|  洛阳石化 工程设计有限公司 | 设计变更通知单 | | 项目编号 | 303017D0107 | 设计原因 | |
| | | | 专业文件号 | 41变09 | 其他原因 | √ |

项目名称：茂名港博贺新港区东区化工码头附属设施项目

装置及（或）单元名称：大门、门卫室及围墙

茂名港长兴石化储运有限公司
 茂名港博贺新港区东区化工码头附属设施项目
 大门、门卫室及围墙
 成品门卫室01、02平面布置图

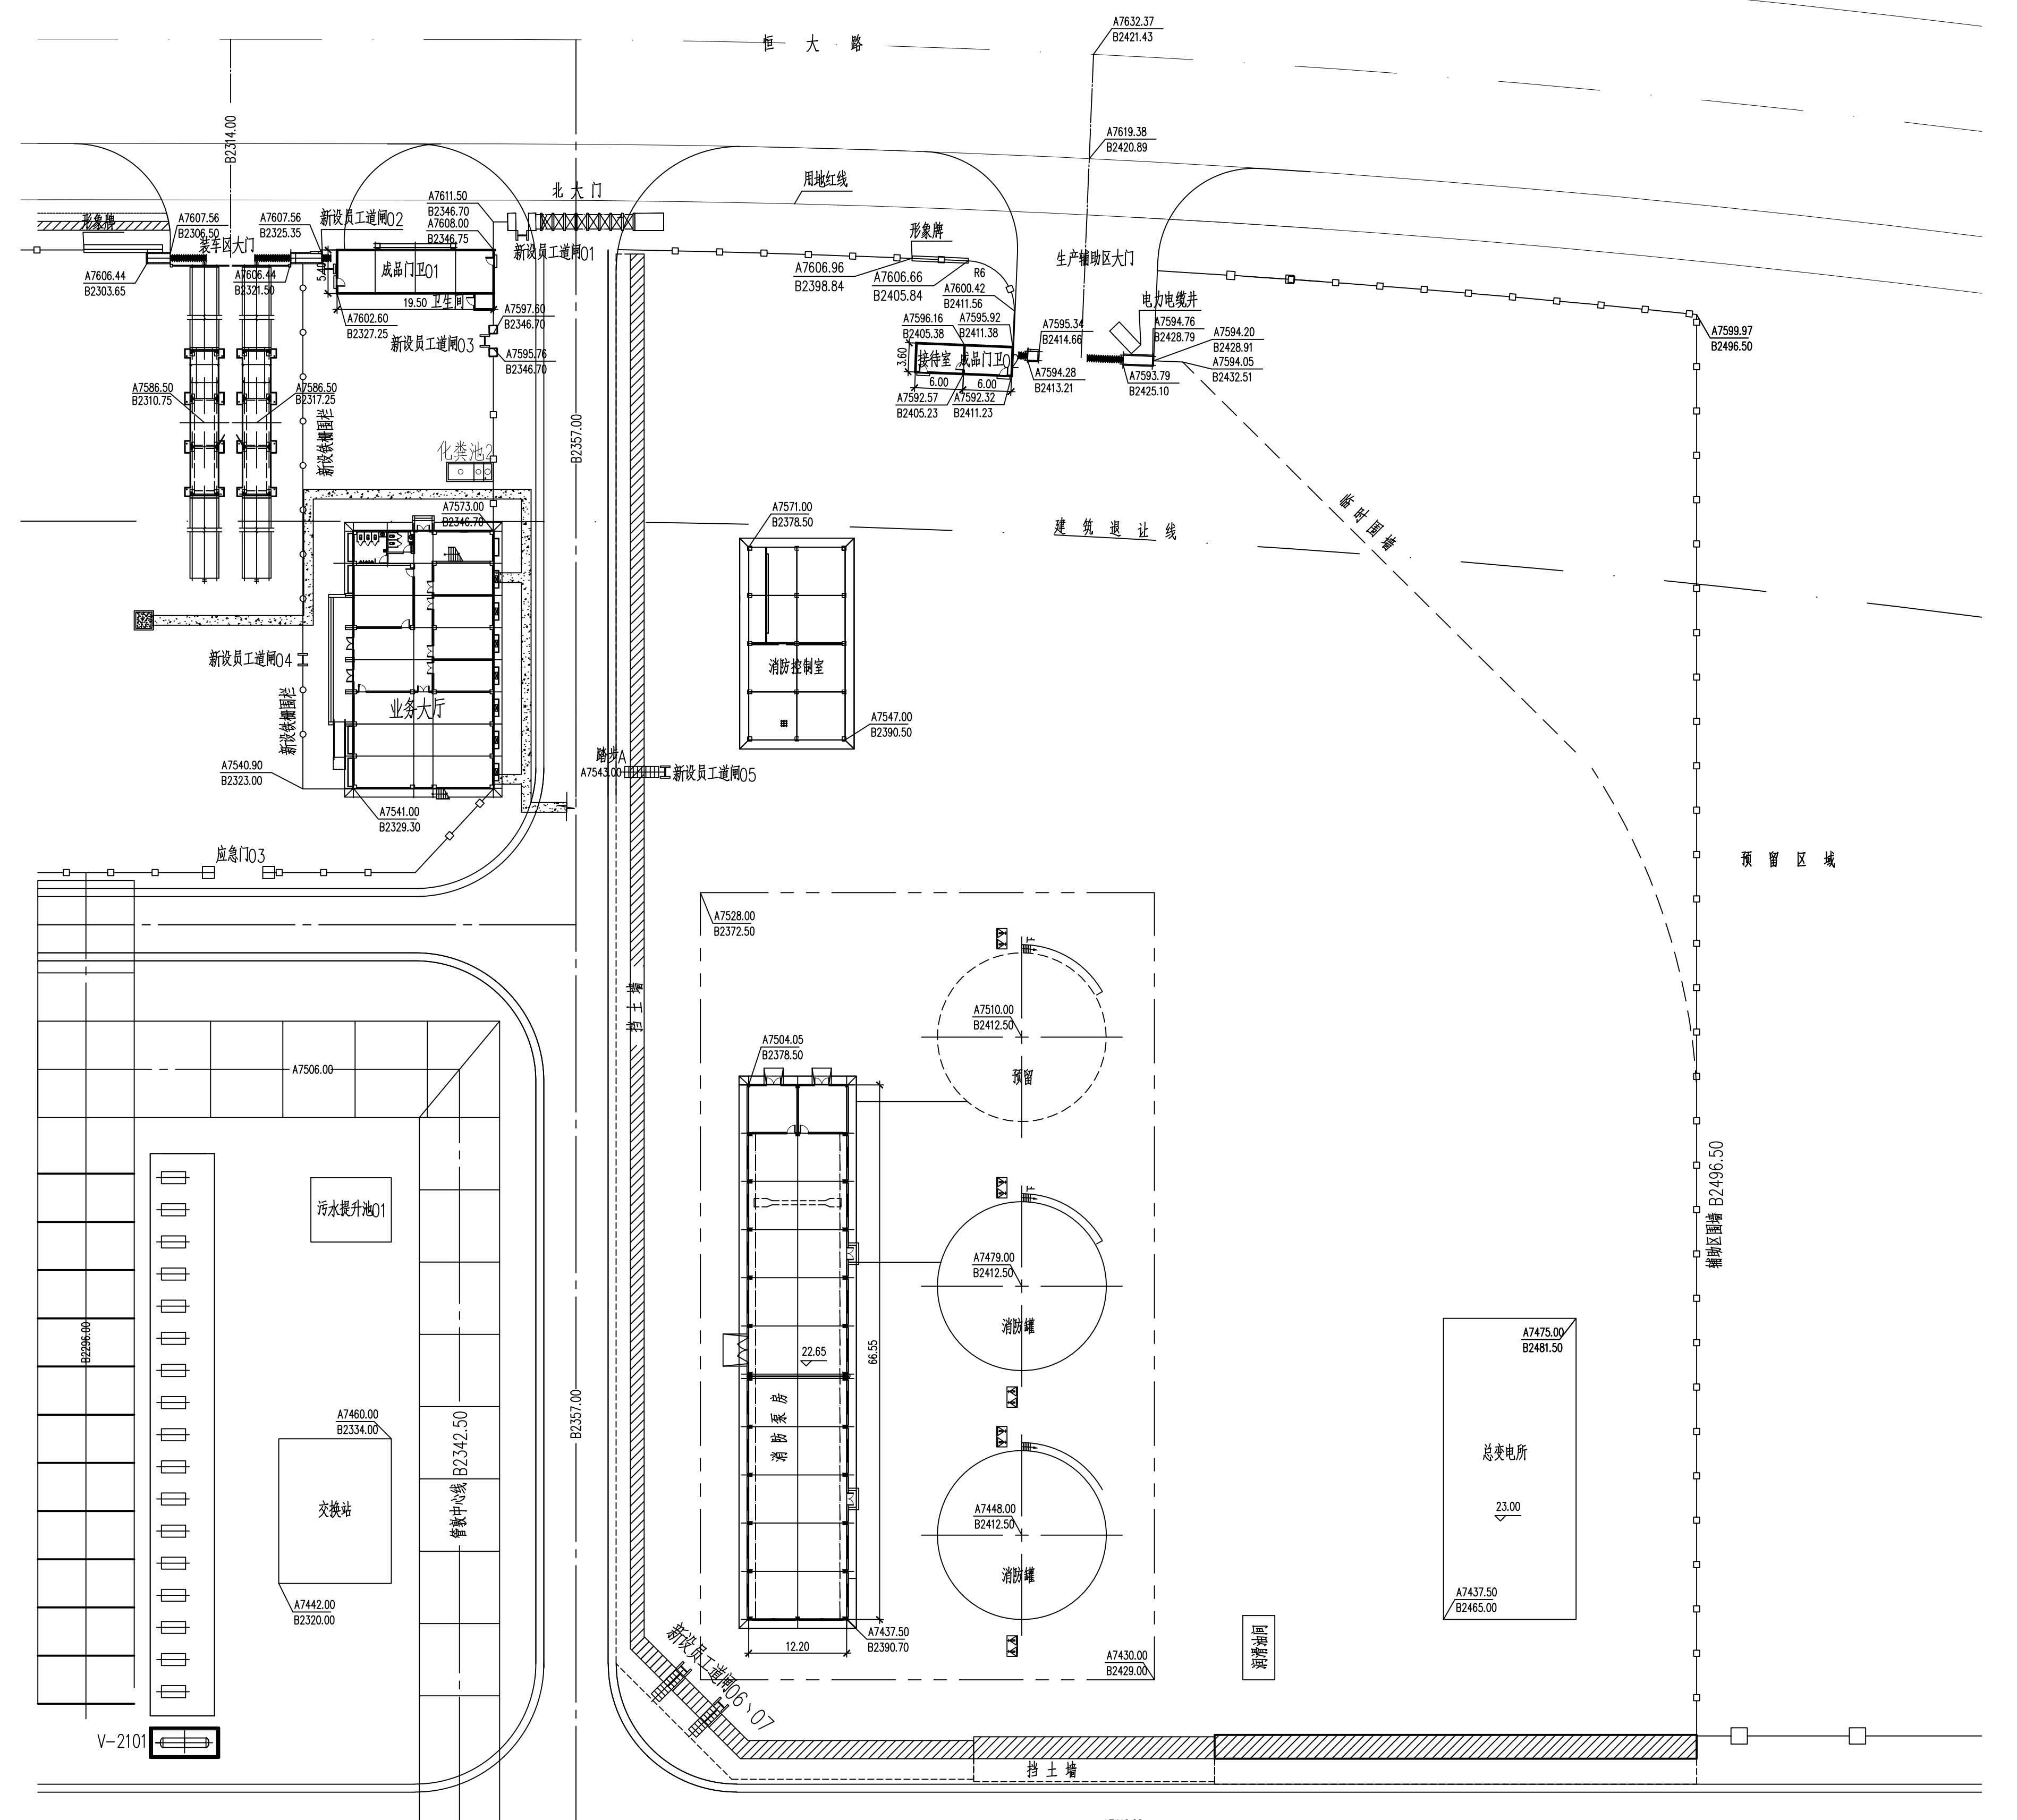
- 1、生产辅助区大门改为电动伸缩大门，大门及门卫室尺寸、位置调整，具体位置见附图；
- 2、装卸区门卫室尺寸及位置调整，具体位置见附图；
- 3、装卸区地磅和业务大厅间通道处增设铁栅围栏，具体位置见附图；
- 4、北大门、装卸区大门及业务大厅周边、生产辅助区下至18、12米米区域钢梯处新增人员道闸系统，共7处，具体位置见附图；
- 5、新增成品门卫室03，具体位置见附图；

- 说明：
- 1、本图根据业主《关于化工码头附属设施项目成品门卫室调整的函》，函编号CMMP-KQXMB-2023-A003的要求绘制。
 - 2、生产辅助区大门和门卫做法与北大门相同，详见图纸303017D0107-41-00/01说明第4条。
 - 3、员工门01做法选用图集《室外工程88J9-1(第2版)》第76页M1平门柱单扇门，门扇宽度为1624mm，洞口尺寸为1844mm，门高1800mm。施工时预埋件位置结合施工情况而定，其它未明事宜图集相关页及说明。
 - 4、新设装车区铁栅围栏高度1200mm，由甲方自行采购安装。
 - 5、新设员工道闸01~07位置如图所示，做法详见电话专业。
 - 6、形象牌做法详见建筑、结构专业。
 - 7、生产辅助区大门转弯处围墙做法见41变08变更附图，围墙压顶做法结合业主现场要求施工。
 - 8、施工时应注意不得损坏地下管线。
 - 9、因施工需要破坏的建（构）筑物，施工后需原样恢复。
 - 10、总图专业增加工程量见下表。

| 序号 | 更改说明 | 更改 | 校审 | 日期 |
|----------------|-------------|----------------------|---------|----|
| 成品门卫室03调整平面布置图 | | | | |

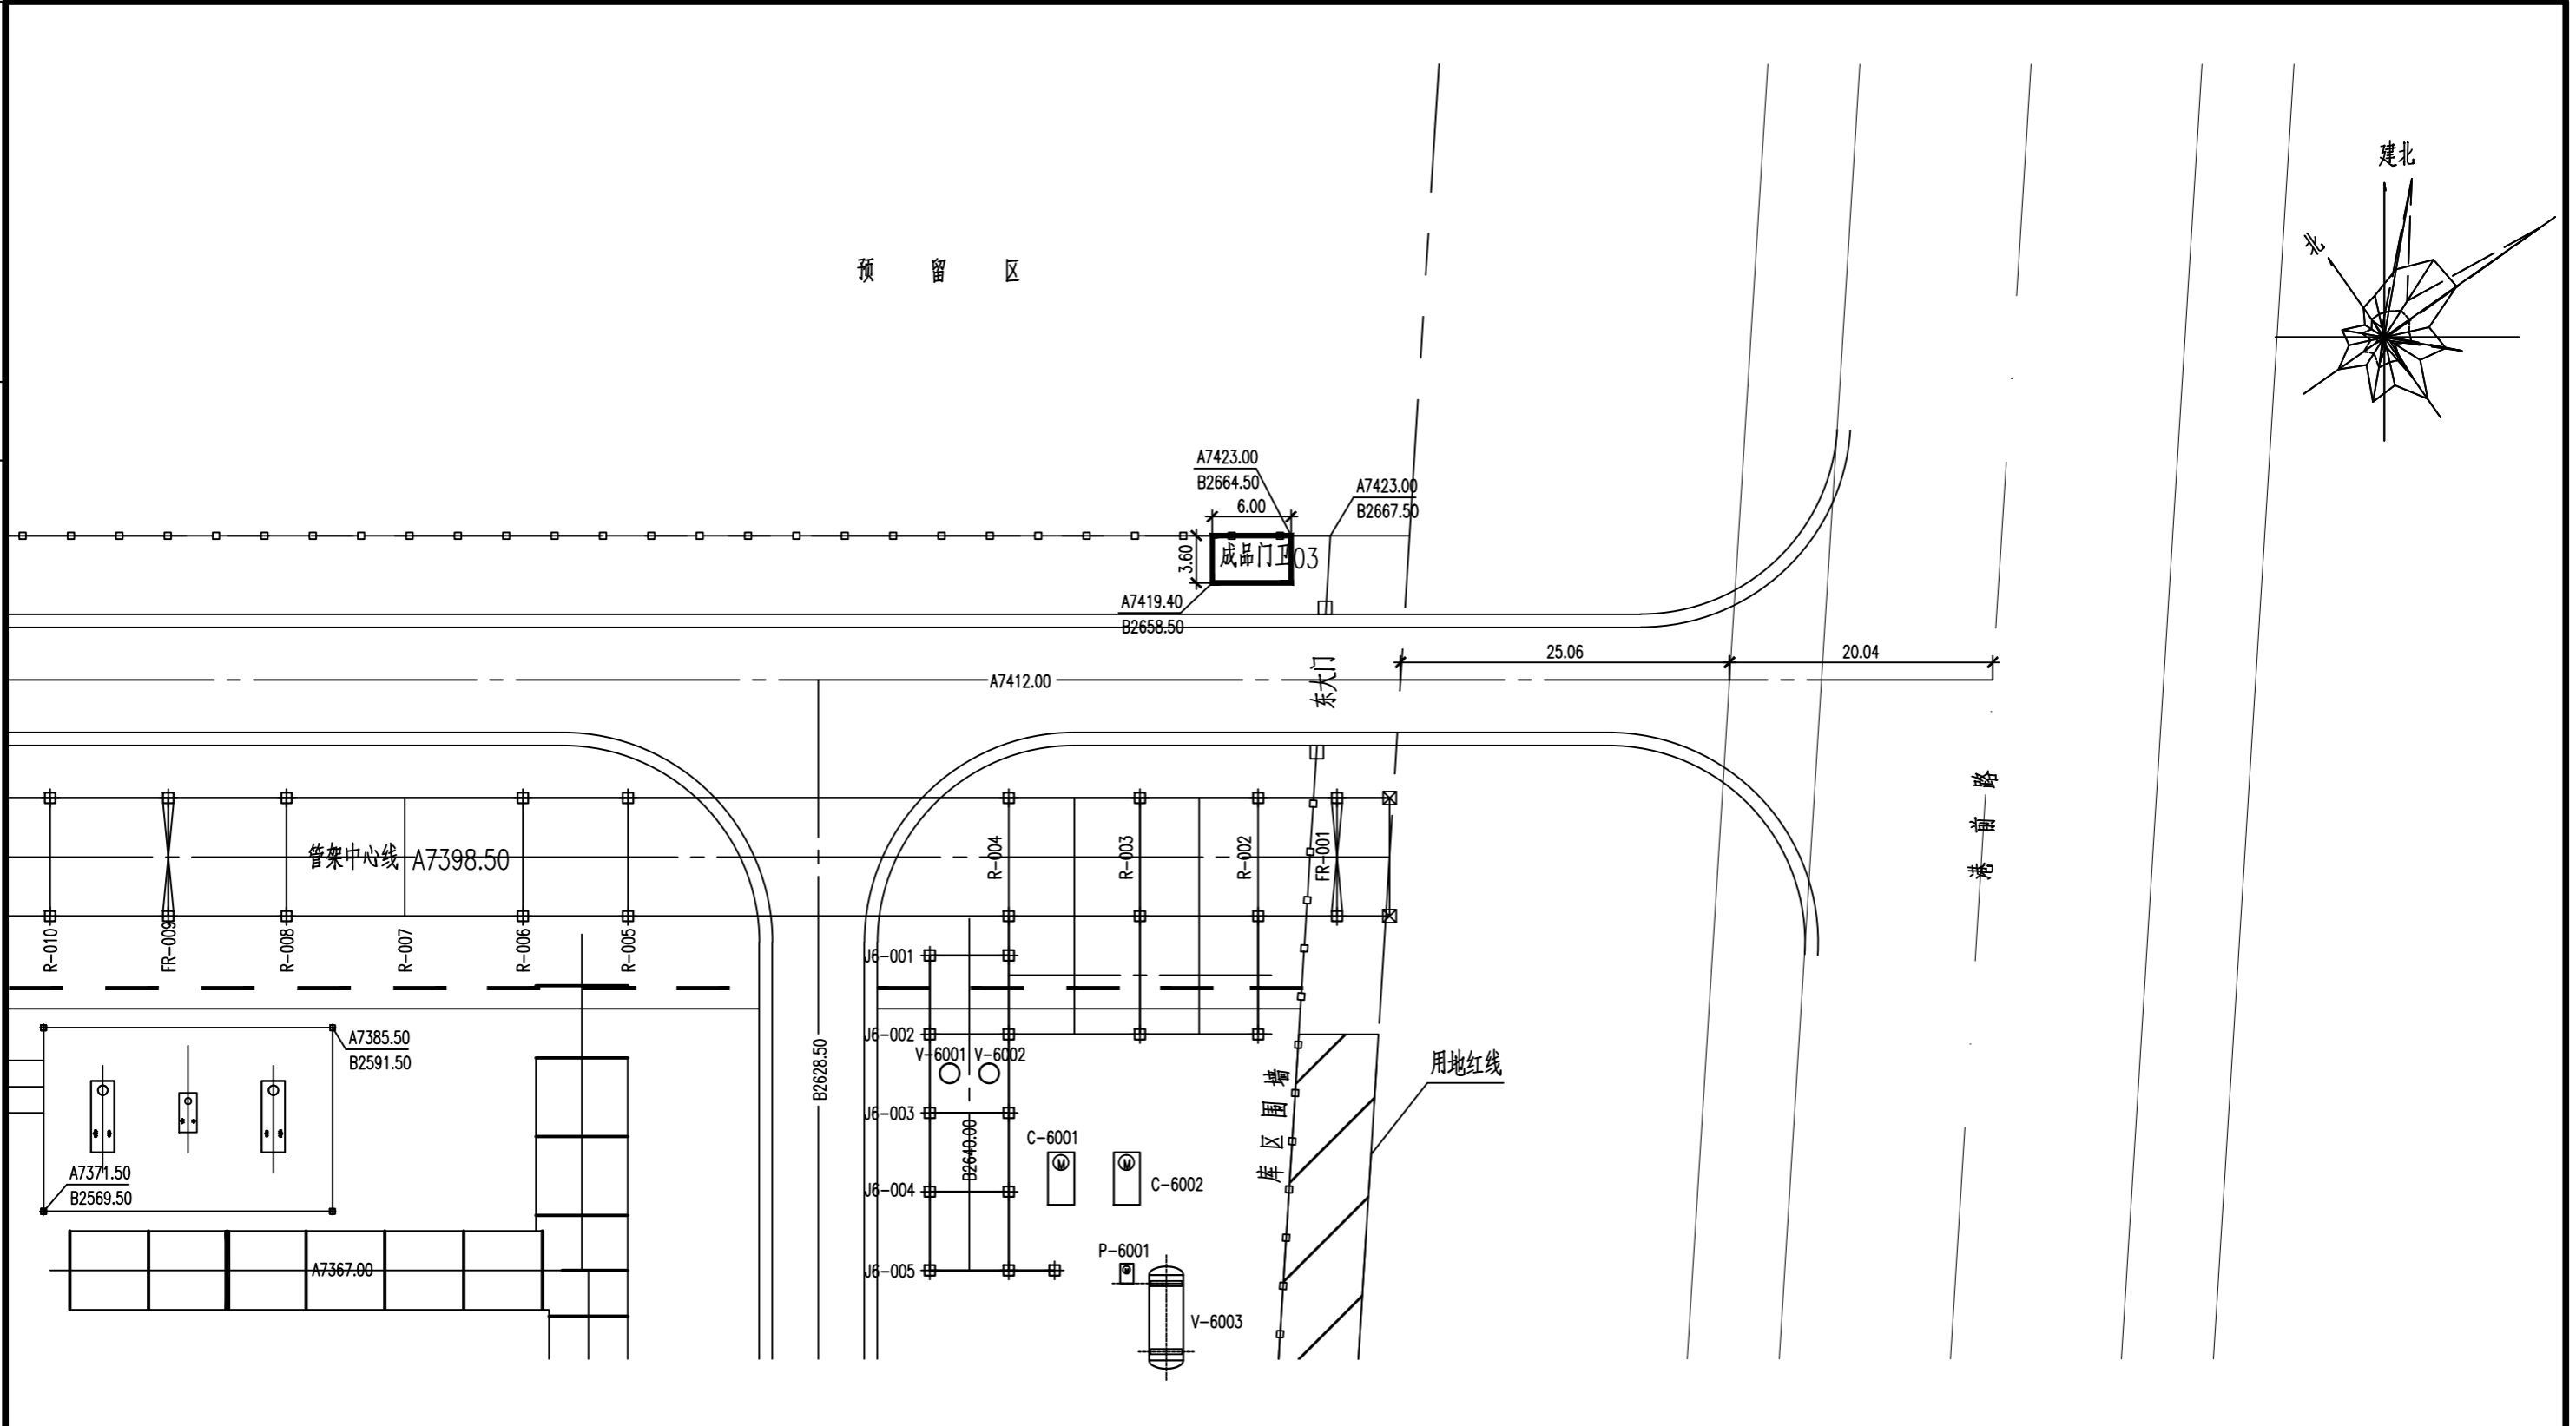
说明：
 1、本图根据业主《关于化工码头附属设施项目成品门卫室调整的函》，
 涵编号CMMP-KQXMB-2023-A003的要求绘制。
 2、新设成品门卫03尺寸见平面图。
